SERVICE INFO – INA 0085

Olika styrrullar hos bensen- och dieselmotorer hos remspännarenhet 534 0243 10

Best.nr.: 534 0243 10

Bild 1: Spännenhet 534 0243 10

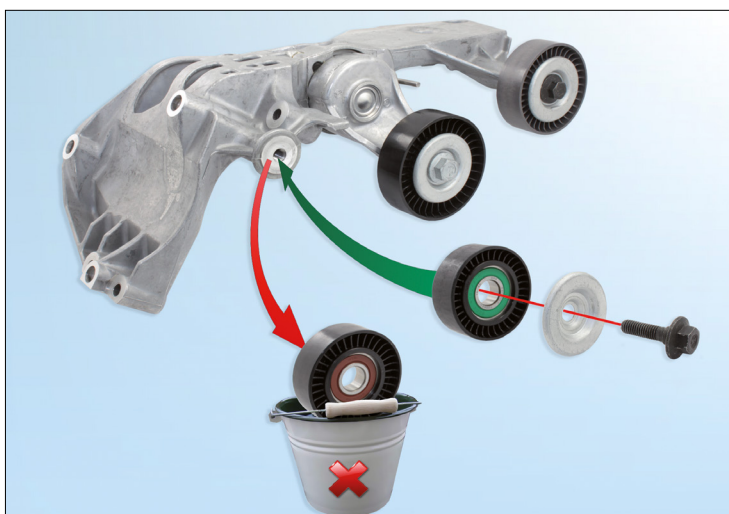
Remspännarenheten är efter leverans försedd med styrrullar för fordon med bensenmotor.

Bild 2: Styrrulle 532 0404 30 till fordon med bensenmotor (vänster) och styrrulle 532 0406 30 till fordon med dieselmotor (höger)

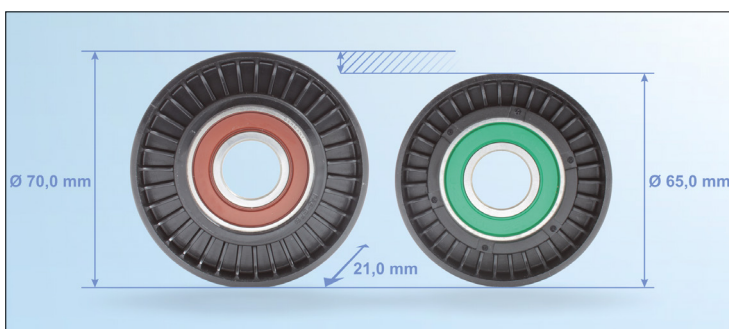
För användning hos de angivna dieselmotorerna skall vänster styrrulle 532 0404 30 bytas ut mot styrrulle 532 0406 30 (bild 2).

Styrrulle 532 0406 30 för dieselmotorer har mindre diameter än styrrulle 532 0404 30 (bild 2).

Styrrullar till dieselmotorer ingår inte i leveransen och måste beställas separat.

Före montering skall man ovillkorligen se till att rätt styrrullar monteras på sträckarenheten!
